志賀原子力発電所2号炉 敷地の地質・地質構造について

敷地内断層の活動性評価
(コメント回答)

2020年4月9日
北陸電力株式会社

5.2.1 (2) 最新面と最新面付近の変質鉱物 — 試料採取位置と分析内容 —

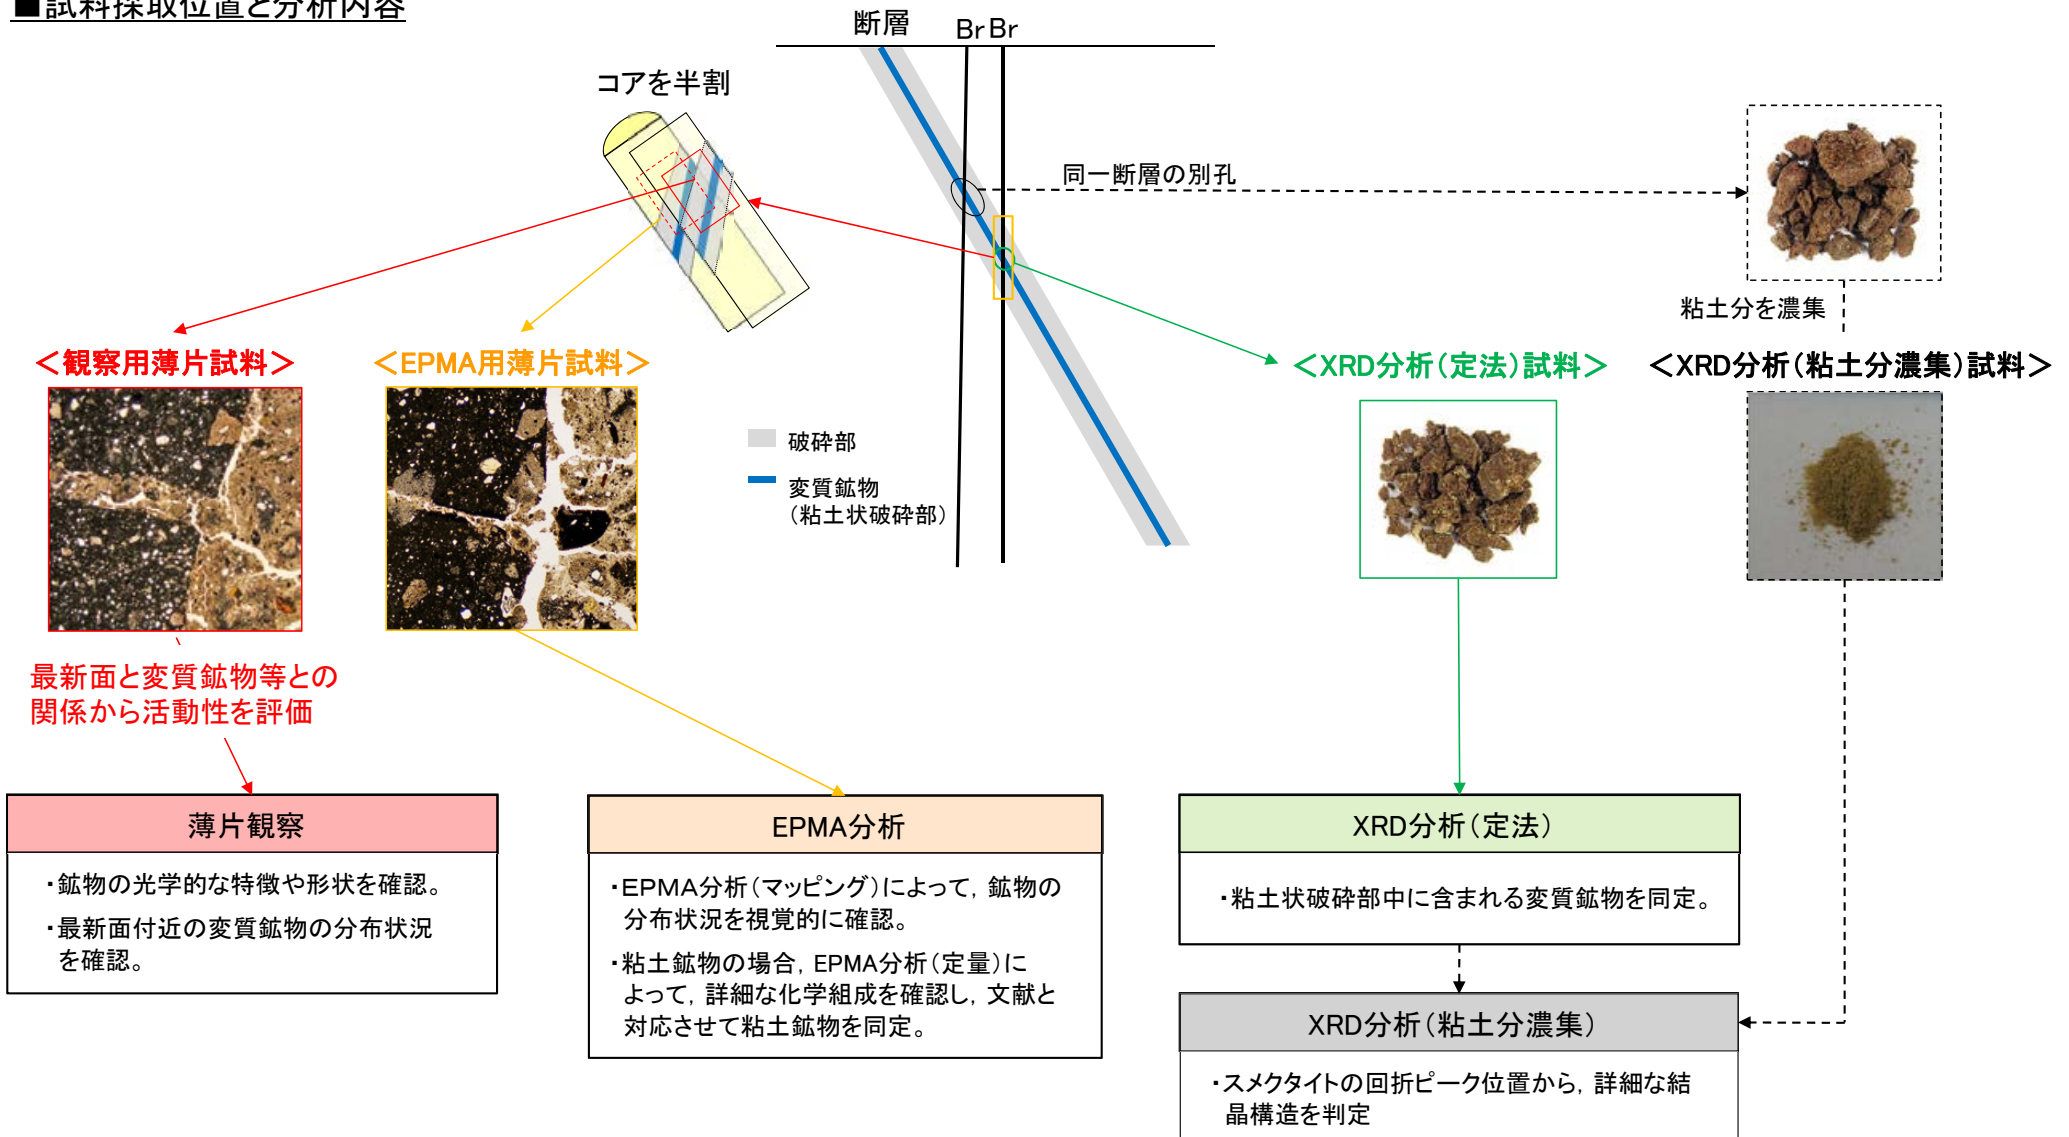
コメントNo.81, 82の回答

- 鉱物脈法等による活動性評価に用いる変質鉱物の同定にあたっては、評価を実施する薄片試料を作成したコア試料の同一破砕部を対象として薄片観察, EPMA分析, XRD分析(定法)を実施し, 評価を行う。
- 「XRD分析(定法)」の結果, 主な粘土鉱物としてスメクタイトが認められる場合には, 同一断層の別孔の破砕部において実施した「XRD分析(粘土分濃集)」によって詳細な結晶構造を判定する。

5.2.2 K-2 H-1.1孔 ー最新面とオパールCTとの関係(範囲A)ー

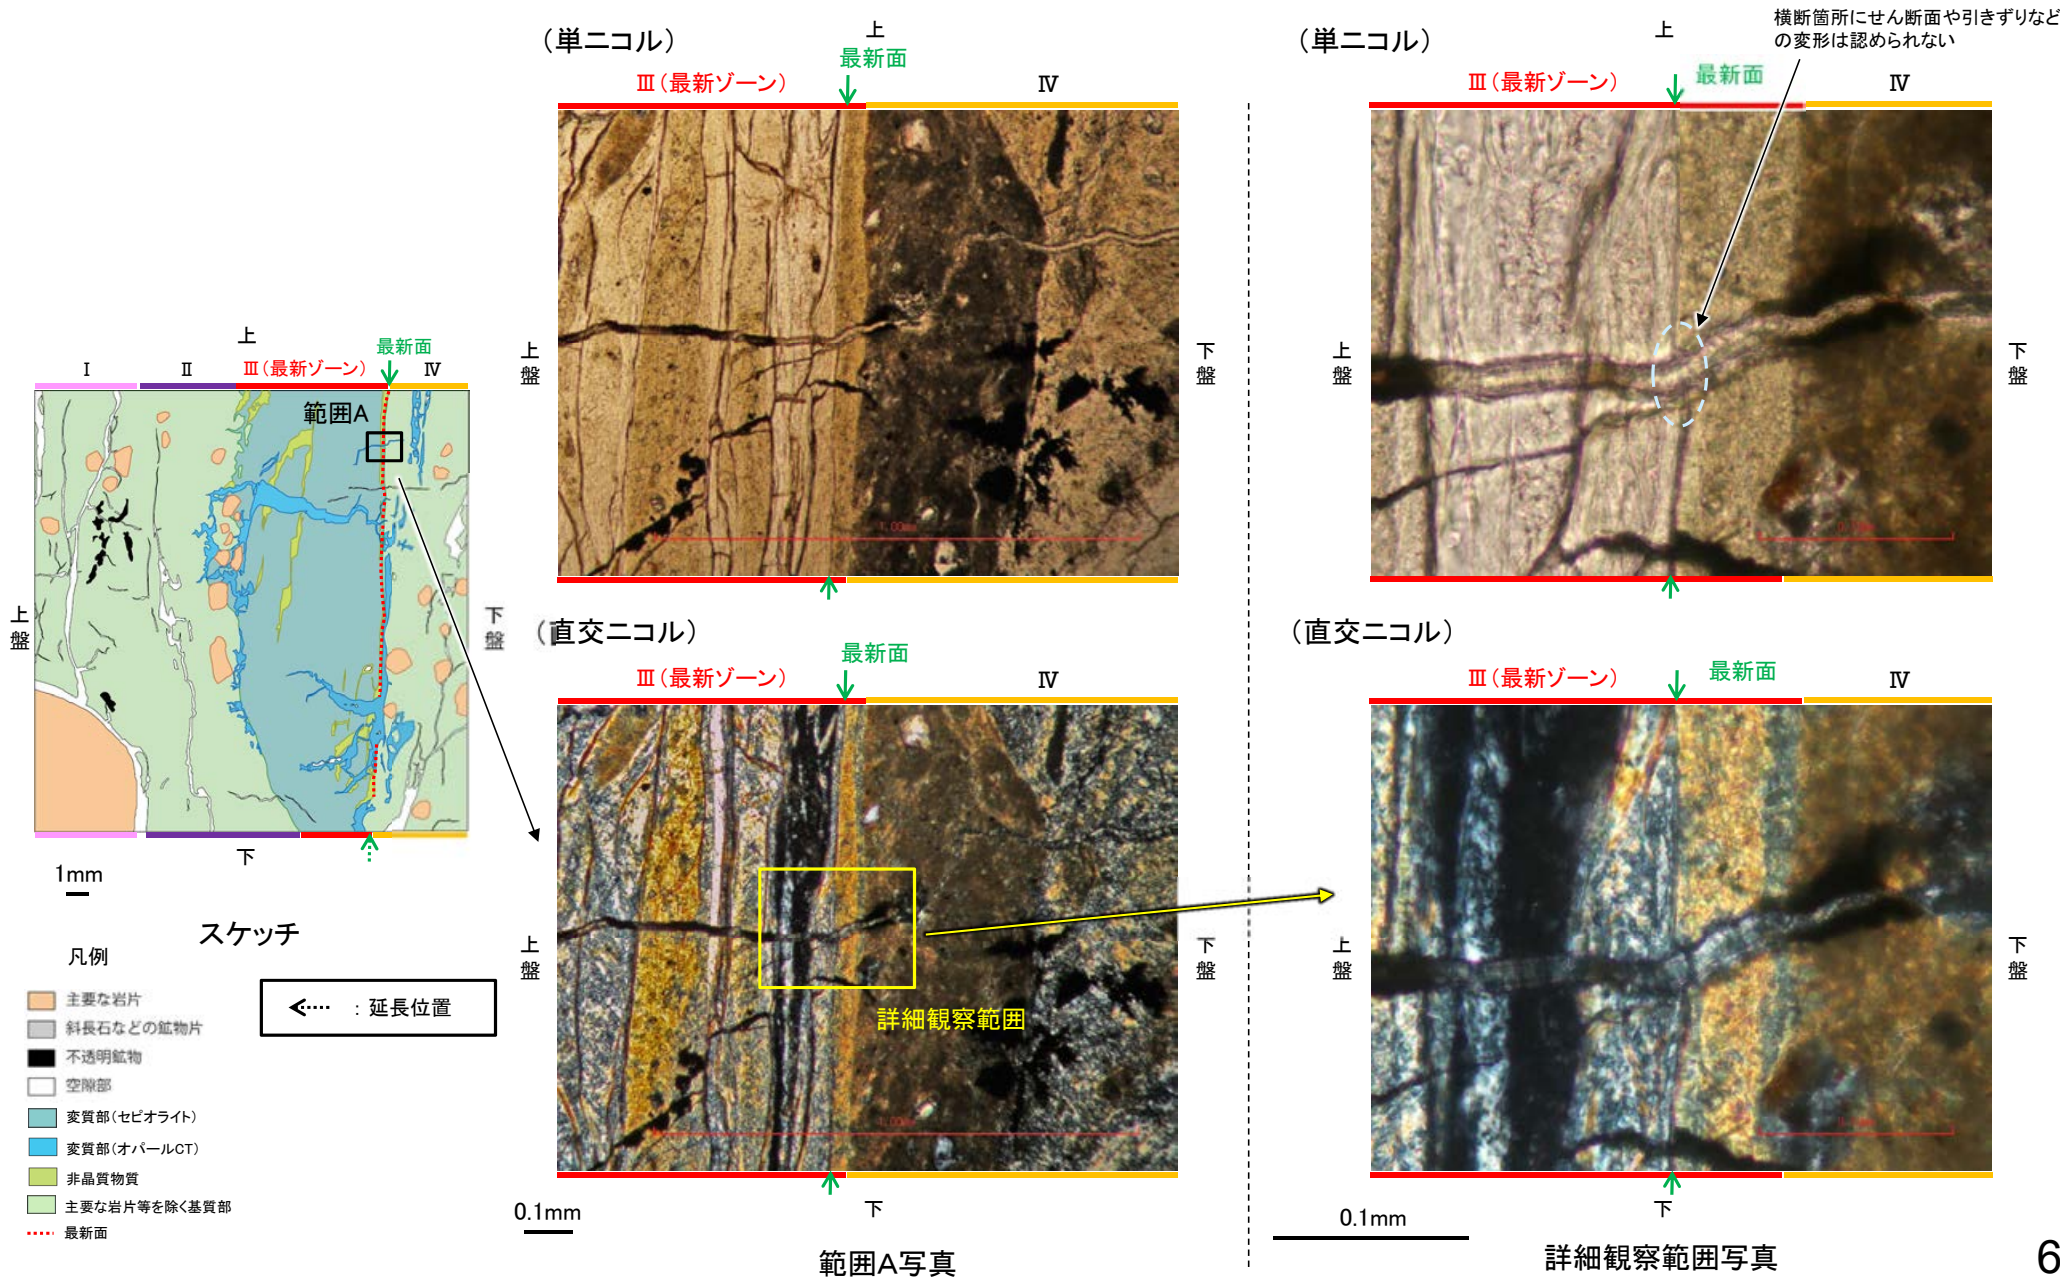
区分	No.	コメント			回答	備考
		開催回	日付	内容		
活動性評価(K-2, K-3)	63	第597回	2018.7.6	K-2, K-3の活動性について、後期更新世以降の活動を明確に否定する証拠を示すこと。	今回説明	
活動性評価(K-2, K-3)	65	第597回	2018.7.6	K-2について、岩石が延性的に変形したとしており、これは高温環境と考えられるが、一方でアルバイト化はしておらず、高温環境でないとして評価している。変形の形態についても詳細な観察を行い、温度環境に矛盾がないように説明をすること。	今回説明	
活動性評価(海成段丘堆積物)	80	第788回	2019.10.25	海成堆積物の認定根拠については、定量的に示す等、説明性の向上を図ること。えん堤左岸トレンチについては、石英粒子を含むことを根拠として用いるならば、根拠の妥当性について説明すること。	今回説明	
活動性評価(鈹物脈)	81	第788回	2019.10.25	XRD分析結果について、試料採取部の状況や試料調整等のプロセスを示し、鈹物脈との関係について考察すること。	今回説明	
活動性評価(鈹物脈)	82	第788回	2019.10.25	粘土鈹物(I/S混合層)の判定に、EPMA分析で得られた分析値を用いるにあたっては、分析位置、分析値の妥当性についても考察すること。	今回説明	
活動性評価(鈹物脈)	83	第788回	2019.10.25	粘土鈹物のEPMA分析値の中には、一般的な粘土鈹物に比べてアルやFeの値が大きいものもあることから、分析値が示す意味について考察すること。なお、Feのマッピングが示されていないため、追加で示すこと。	今回説明	
活動性評価(鈹物脈)	84	第788回	2019.10.25	断層ごとに鈹物脈で見られる変質鈹物に違いがあるかを確認するために、変質鈹物の分析結果を断層間で比較し、考察すること。	今回説明	
活動性評価(鈹物脈)	85	第788回	2019.10.25	鈹物脈法の評価において、最新面を明確に特定できない場合は、最新面の可能性のあるものについて、鈹物脈との関係を説明すること。	今回説明

○範囲Aにおいて詳細に観察した結果、微細な割れ目を充填するオパールCTが最新面を横断して分布し、横断箇所にはせん断面や引きずりなどの変形は認められない。

5.2.3 K-14 (2) H- -0.3-80孔 ー最新面とI/S混合層との関係(範囲A)ー

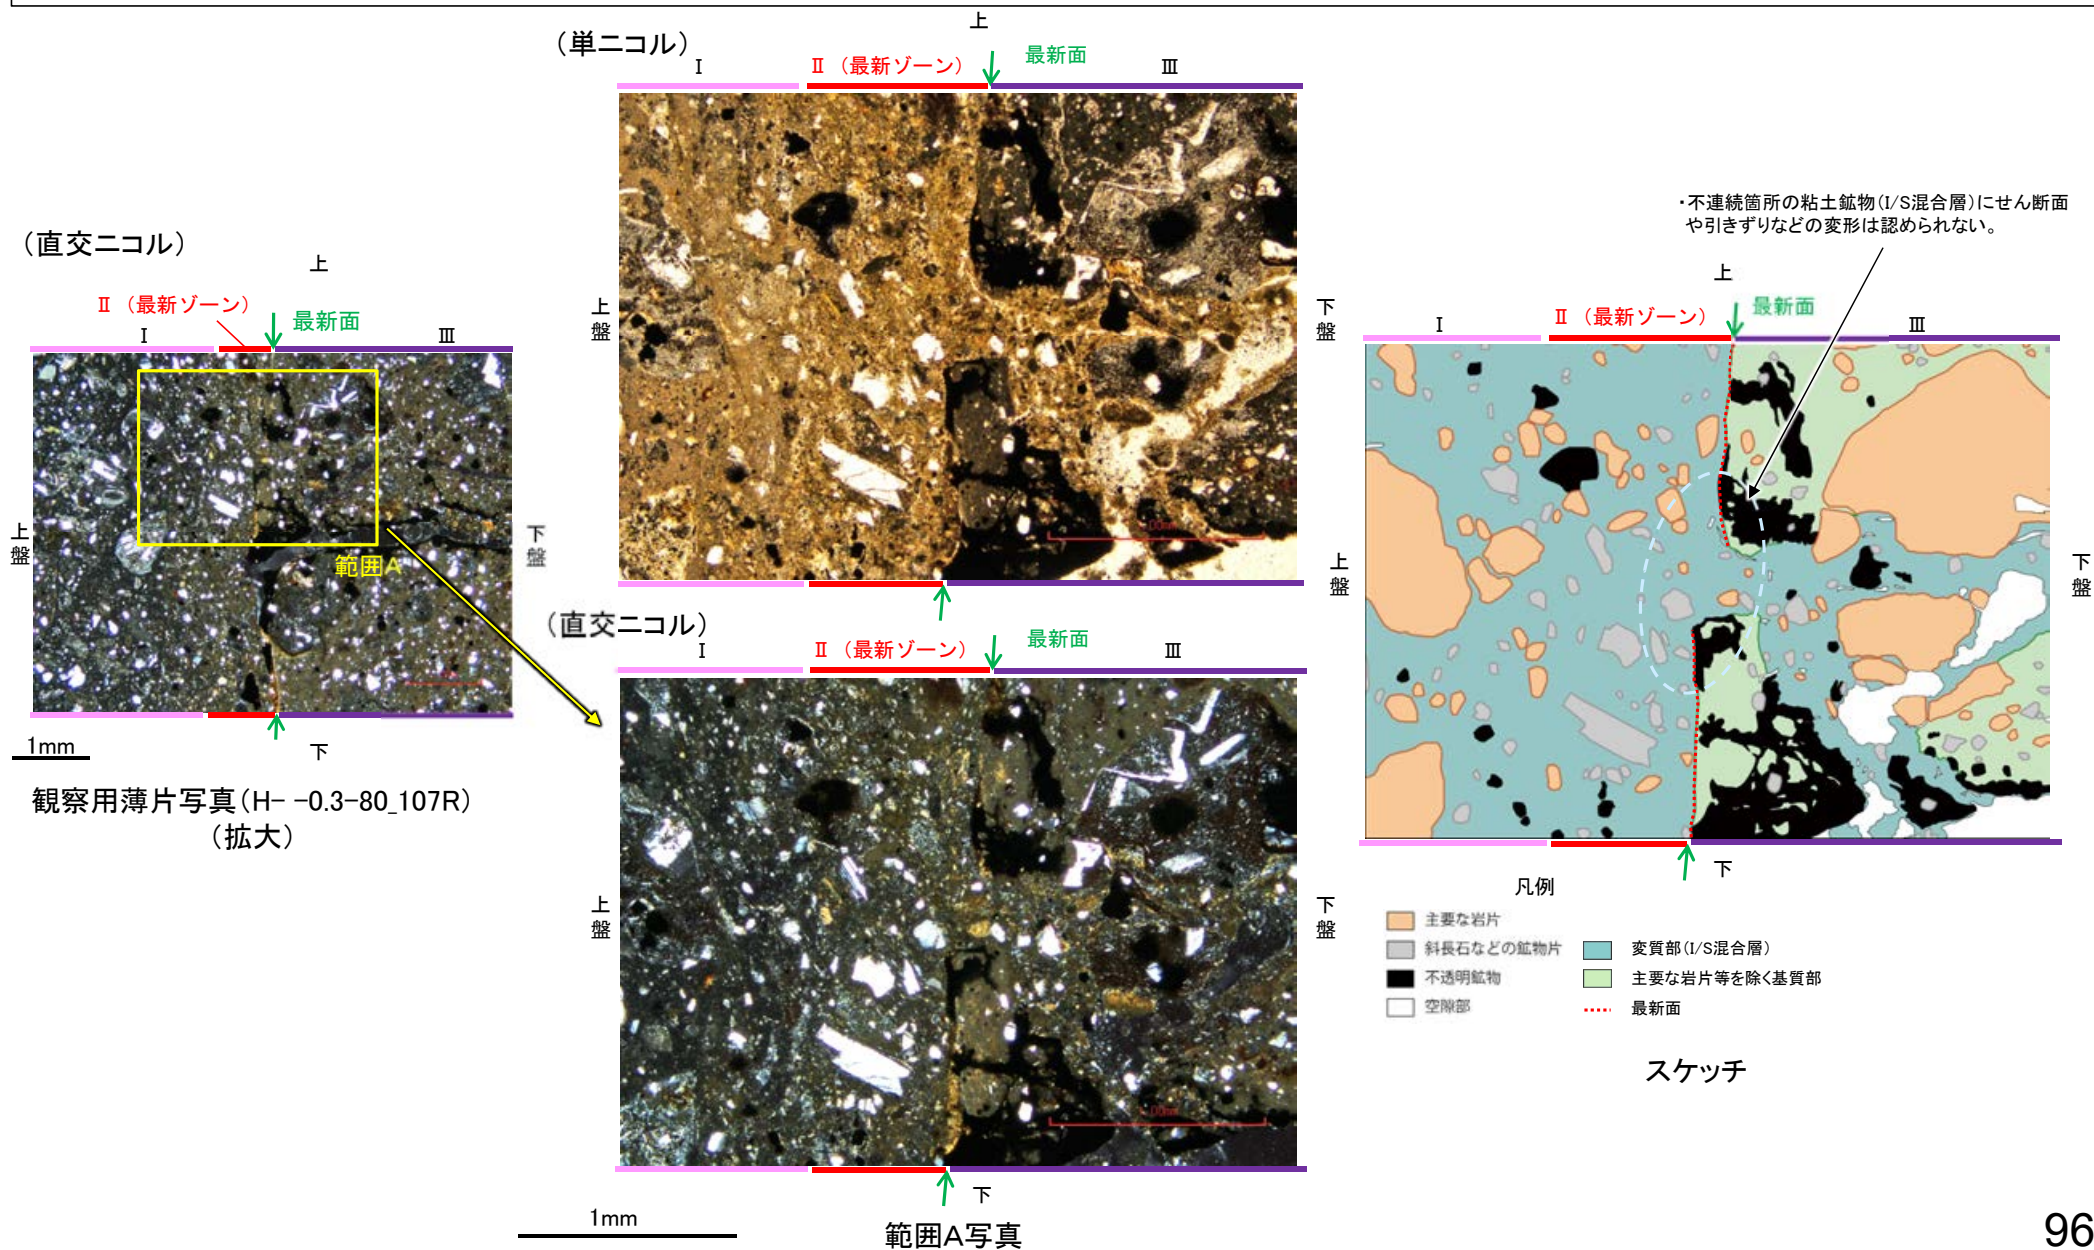
コメントNo.89の回答

○範囲Aにおいて詳細に観察した結果、最新面付近には広く粘土鉱物(I/S混合層)が分布し、最新面が不明瞭かつ不連続になっており、不連続箇所粘土鉱物(I/S混合層)にせん断面や引きずりなどの変形は認められない。

○なお、不連続箇所においてI/S混合層生成以降の注入現象の有無を確認した結果、弓状構造や粒子の配列などの注入の痕跡は認められない。

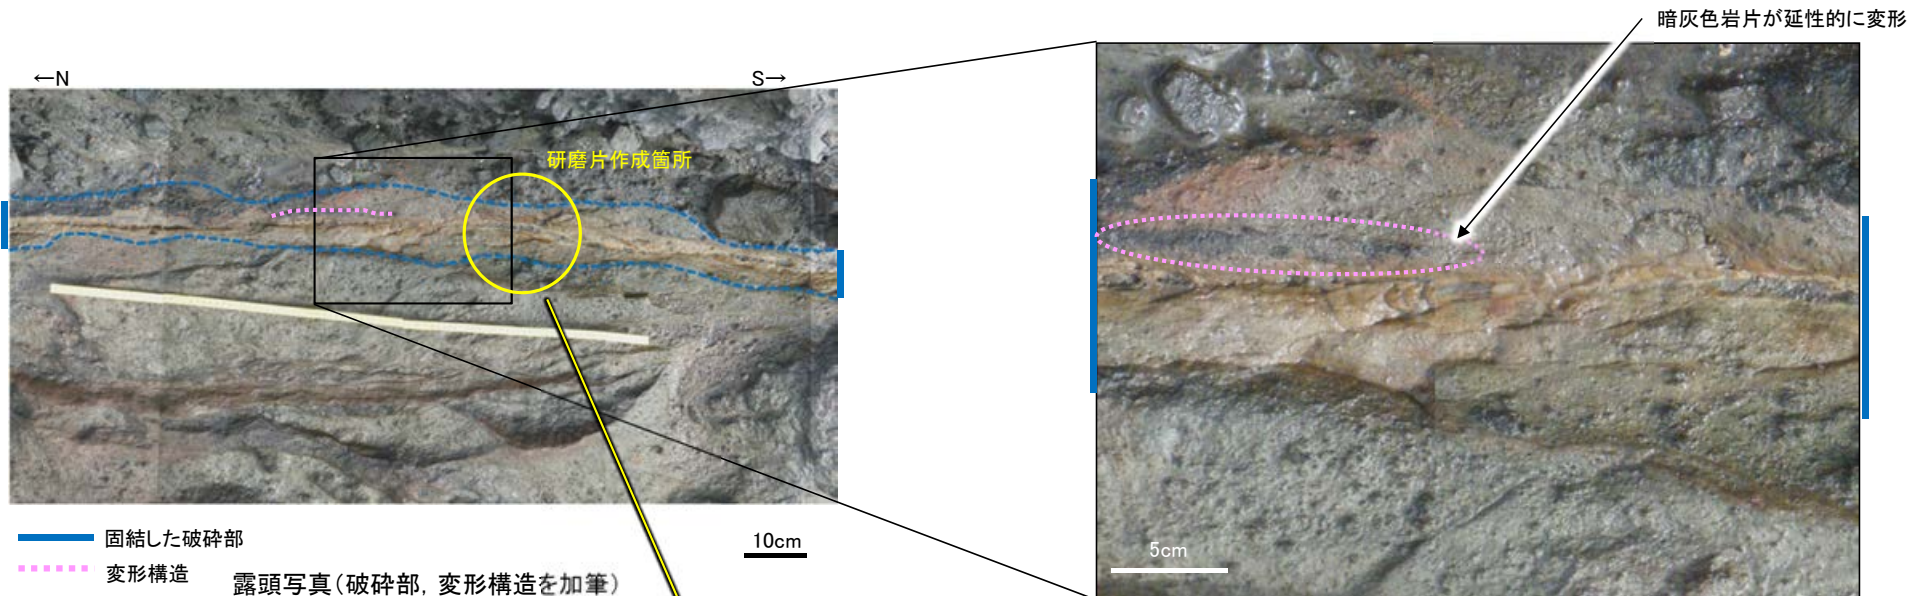
コメントNo.63の回答

○K-3周辺の評価対象断層(K-2)の最新ゾーンは、周辺の固結した破砕部とは異なり粘土鉱物主体で、そこに最新面が認められることから、固結した破砕部形成以降の活動の可能性はある。

○ただし、最新面を横断する変質鉱物(オパールCT:6Ma以前に形成)に変位・変形は認められないことから、6Ma以降の活動はない。
